## 弊社テールゲートリフタ「マルチゲート」の改善対策に関するお知らせ

新明和工業株式会社

平成 16 年 8 月 26 日、新明和工業株式会社は次の内容の改善対策を国土交通省に届け出ました。

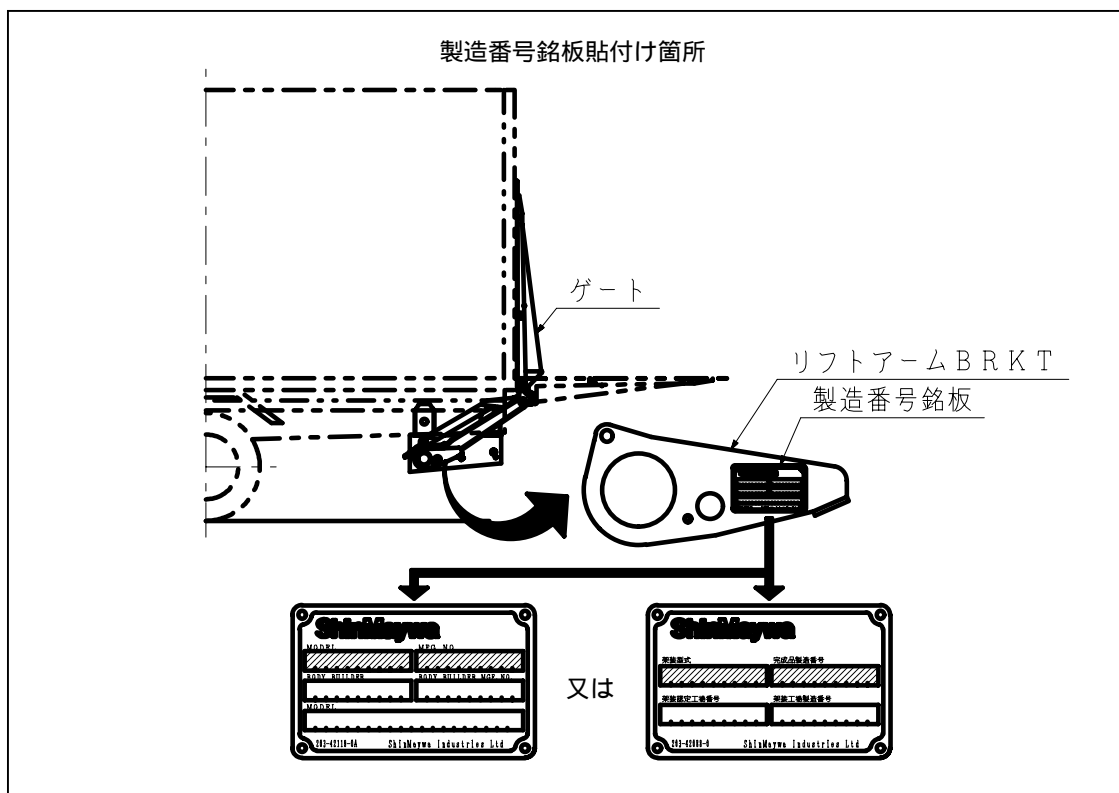
平成 8 年 6 月から平成 14 年 9 月の間に製造したテールゲートリフタの一機種「マルチゲート」において、ゲート昇降用油圧シリンダーとゲート昇降リンクとを結合しているアームの強度が不足しているもの、及び当該シリンダーの圧力逃がし弁の圧力設定に不適切なものがあり、ゲートの昇降を繰り返すと当該アームに亀裂が発生する場合があります。そのため、そのままの状態で使用を続けると当該アームが破断して、最悪の場合、ゲートが降下して作業員又は第三者が被災する恐れがある。

製品の製造時期によって当該部品の形状等が異なるため、製造番号に基づき、いずれかの改善措置をとらせていただく。

全車両において点検及び当該シリンダーの圧力逃がし弁の減圧調整を実施する。当該アームに亀裂が発生している場合は対策品と交換し、亀裂のない場合は補強材を追加する。

全車両において点検及び当該シリンダーの圧力逃がし弁の減圧調整を実施する。当該アームに亀裂の発生している場合は対策品と交換する。
